件名：BPU-4000 ソフトウェアV3.31リリースのご案内

- 発行元：ソニービジネスソリューション株式会社
- No.：2016-038
- 2016年12月
- 種別：バージョンアップ

BPU-4000

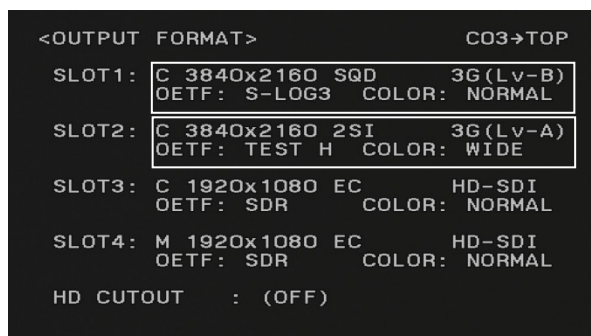
1. 解像度、OETF、Color Spaceの出力設定をSLOT1、SLOT2で個別に変更が可能となりました。

設定メニュー：BPU CONFIGURATION MENU C03 <OUTPUT FORMAT>ページで、
OETF、解像度、色域を設定することができます。

2. カメラVF信号選択に対応しました。

HD HFRフォーマット時、VFに戻す映像信号をHFR LINKとNORMALから選択可能となりました。
VFにHFRの映像を戻すことによって残像が軽減しフォーカスが合わせやすくなります。

設定メニュー：BPU CONFIGURATION MENU C10 <OTHERS>ページのRETURN VFにて、
NORMALまたは、HFR LINKが設定可能です。
